**Chemelot Site Permit B.V.**Koestraat 1, 6167 RA Geleen
Postbus 27, 6160 MB Geleen

Uw kenmerk
Zaaknr. 2013-0203Ons kenmerk
CSP-14-107 (7.090)Telefoon
046-4761756Datum
13 januari 2014**AANPASSING AANVRAAG VOOR EEN OMGEVINGSVERGUNNING INGEVOLGE DE WET
ALGEMENE BEPALINGEN OMGEVINGSRECHT VOOR DE ACTIVITEITEN MILIEU EN
BOUWEN SITE CHEMELOT MET BETREKKING TOT DE DEELINRICHTING 44: WPS –
VERANDERINGSVERGUNNING EX ART 2.1 LID 1 ONDER A en E.2 VAN DE WABO**

Wessem Port Services in Stein (WPS) is voornemens de huidige bedrijfsactiviteiten te veranderen. De verandering heeft betrekking op de logistieke afhandeling en overslag van ammoniumsulfaat.

Aanvullende statische berekening Z.A. Barchelader W.P.S. te Stein

Figuur 5: Zijaanzichten gebouwen, het gedeelte binnen de rode contour heeft een binnenplanse ontheffing

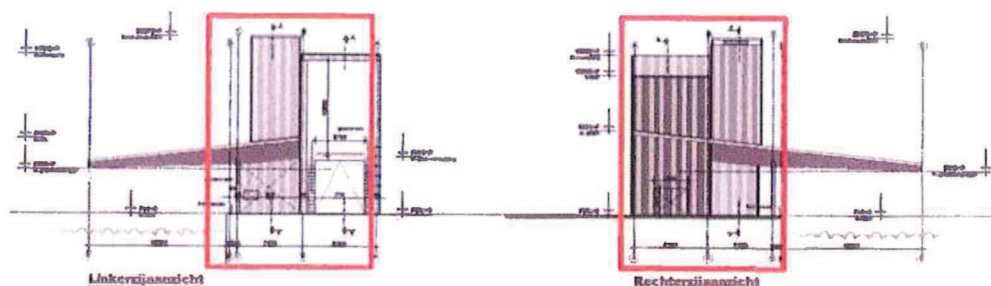
In figuur 5 is het deel van de gebouwen weergegeven die in strijd zijn met het bestemmingsplan. Het betreft het gefundeerde deel ten behoeve van de overkapping; het gebouw waarin de scheepsbeladingsinstallatie is gehuisvest en een oprit/steiger. In de figuren 6 en 7 is de plattegrond en het vooraanzicht van de gebouwen weergegeven.

Figuur 6: plattegrond scheepsbeladingsinstallatie, het gedeelte op de kade is in strijd met het bestemmingsplan

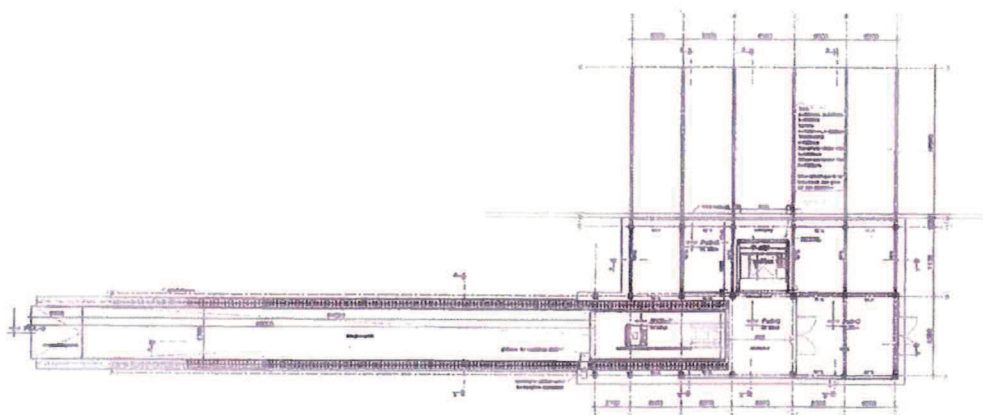
Om het volume geproduceerde kunstmest te kunnen afvoeren, is een overdekte scheepsbeladingsinstallatie noodzakelijk. De tijd die verloren zou gaan ten gevolge van regenverlet, zou een constante afvoer van kunstmest niet mogelijk maken. De overdekte scheepsbeladingsinstallatie zorgt er uiteindelijk voor dat de dagproductie kunstmest ongestoord via het schip kan worden afgevoerd.

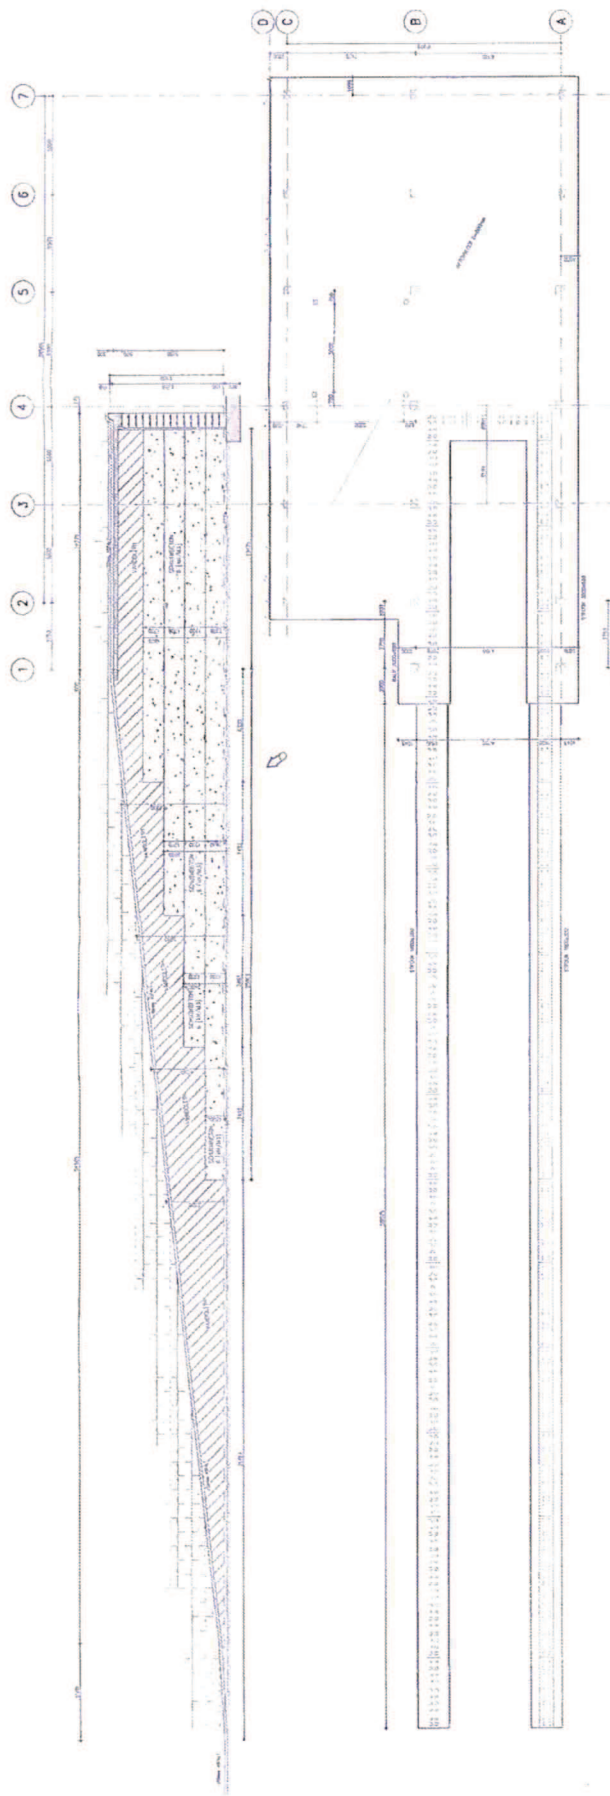
De grootste belasting komt vanuit de hellingbaan. Rekening moet worden gehouden met enkele decimeters zakking ter plaatse van de hellingbaan. De constructie van de vloer dient hierop te worden ontworpen. Mogelijk is een voorbelasting noodzakelijk om de restzetting te verminderen. Bij de belasting van de kade is geen rekening gehouden met een eventuele voorbelasting welke breder (en dus dichter op de kade) doorloopt dan de hellingbaan.

De bouw van de Barge loader is toelaatbaar ten aanzien van de kadeconstructie.
